改善箇所説明図

改善の内容

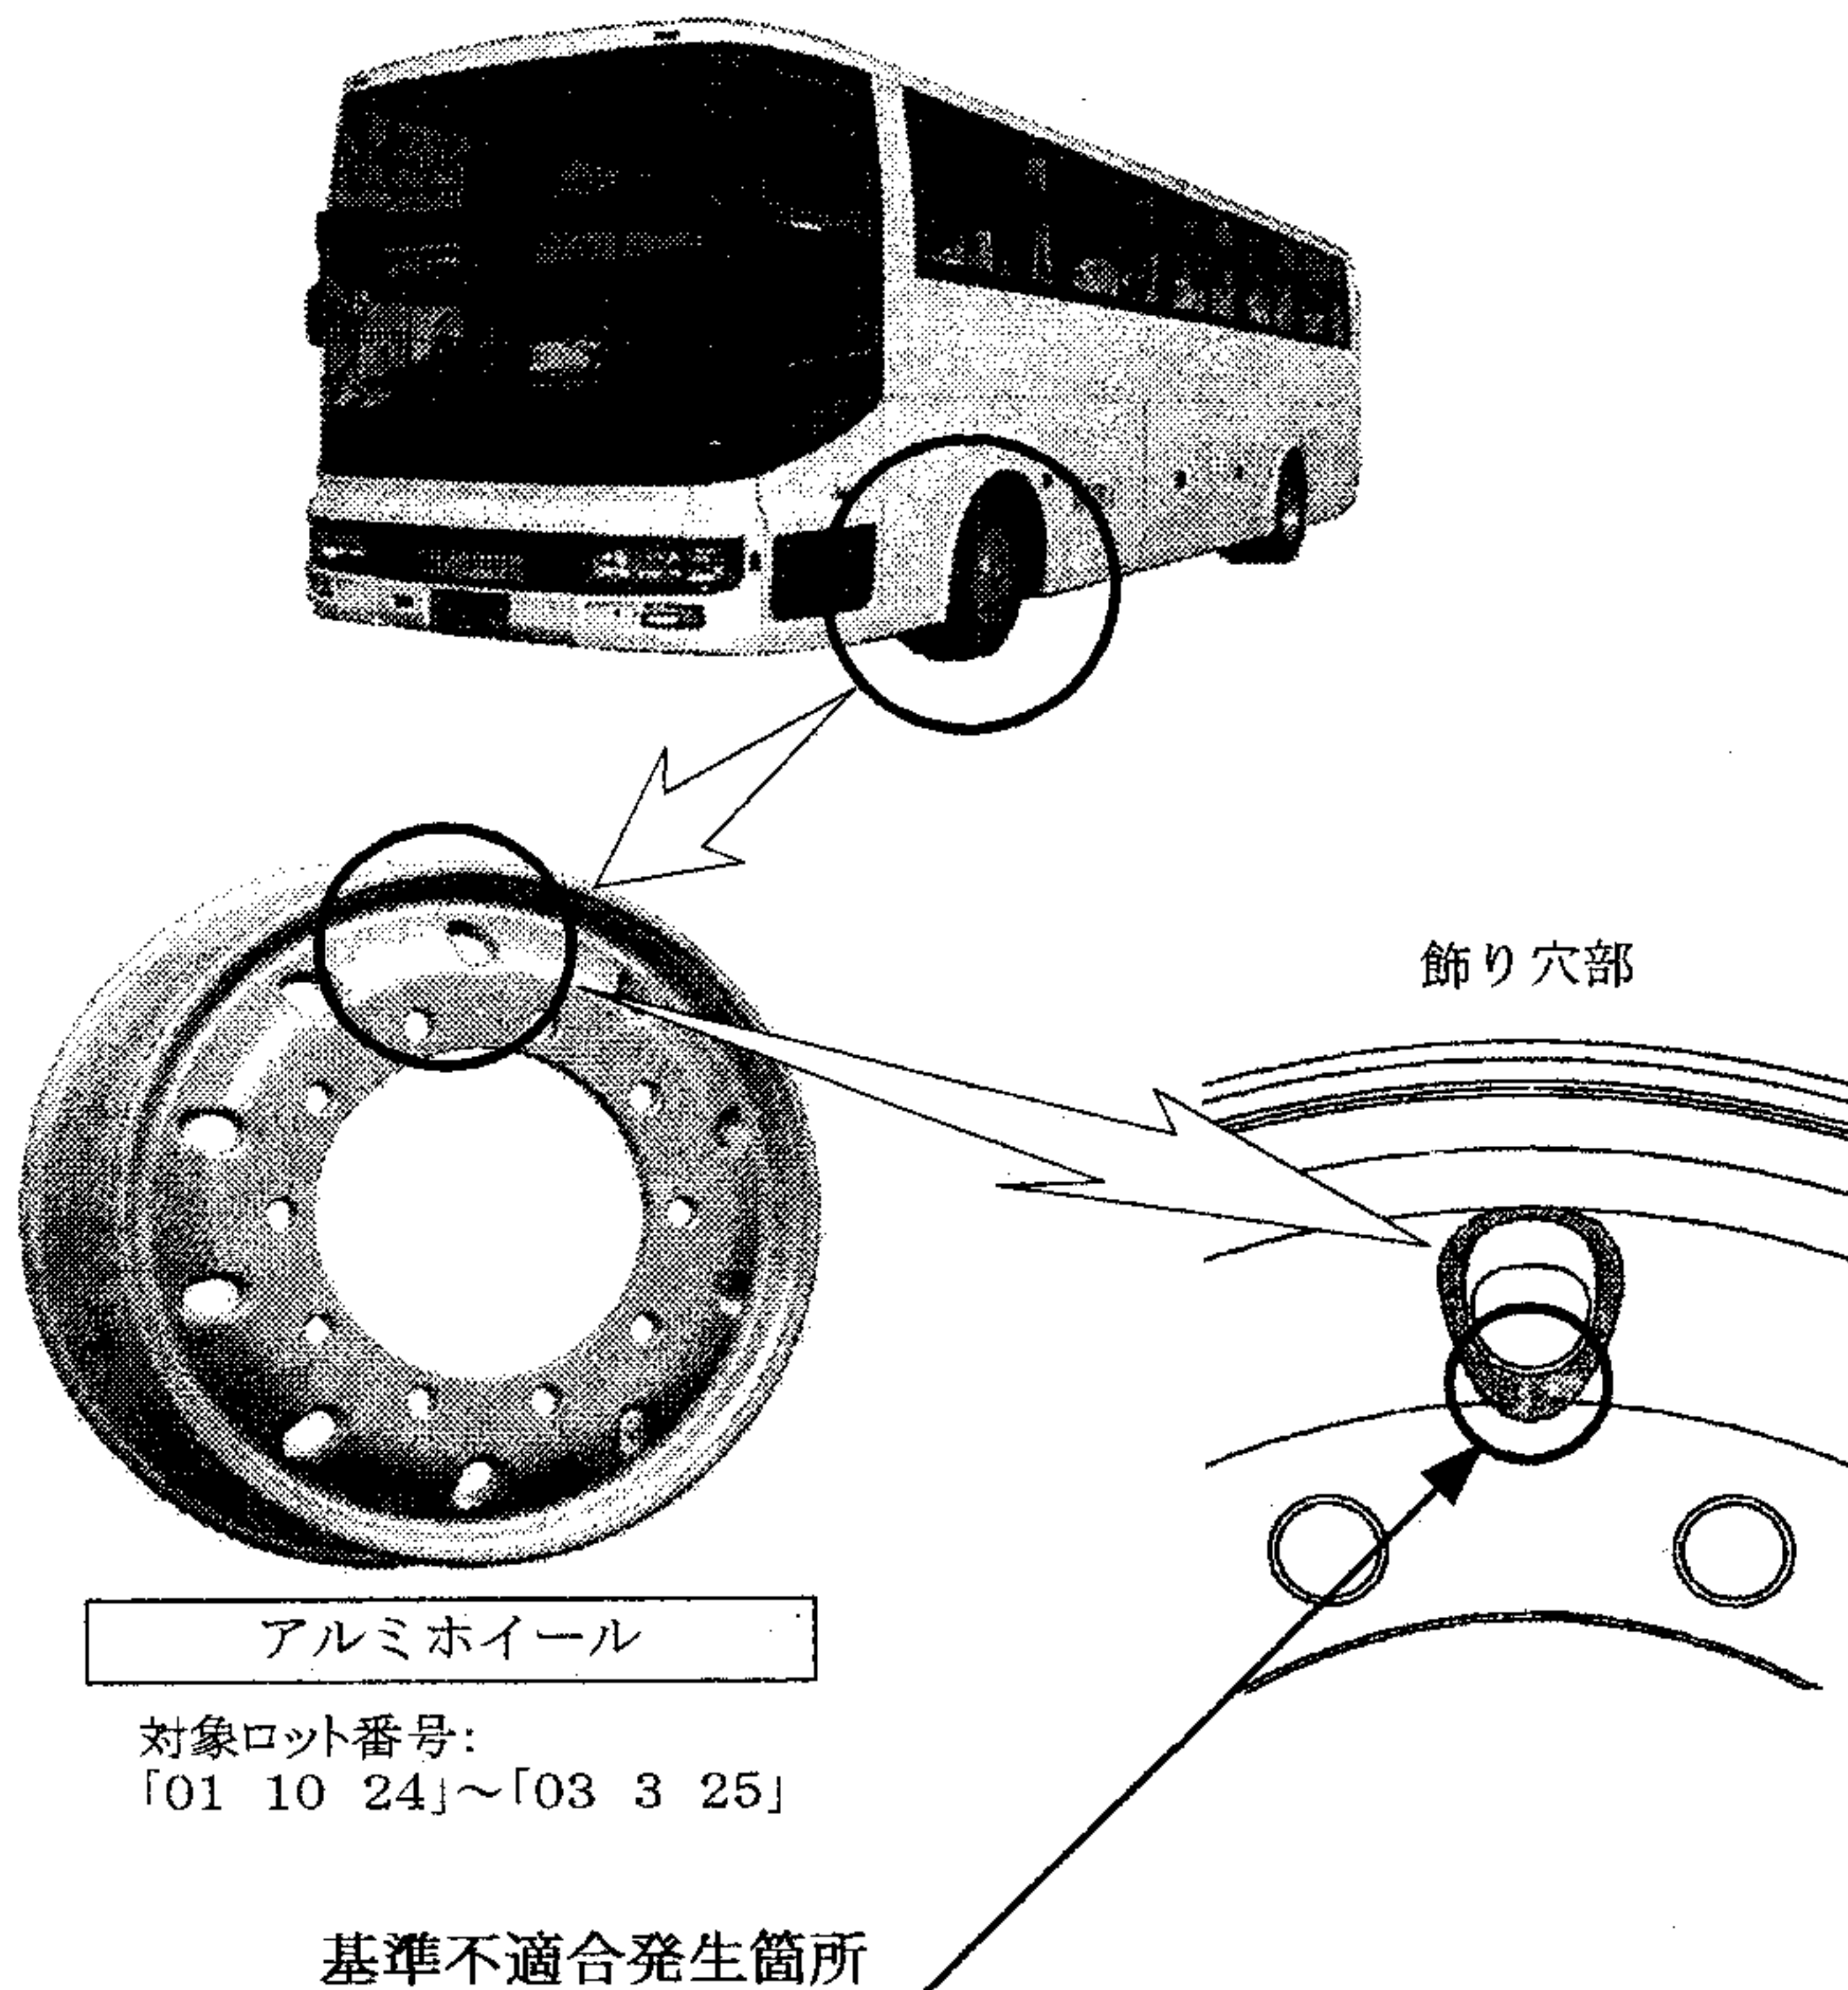
バス用アルミホイールの強度を部分強化する工程が不適切なため、当該ホイールの飾り穴部に引張応力が発生しているものがある。そのため、走行中に受ける負荷によりホイールが損傷するおそれがある。

全車両、ディスクホイールのロット番号を確認し、対象のものはディスクホイールを対策品に交換する。

注： ☐ 内は交換部品を示す。

識別：スペアタイヤキャリア部に白色ペイントを塗布する。
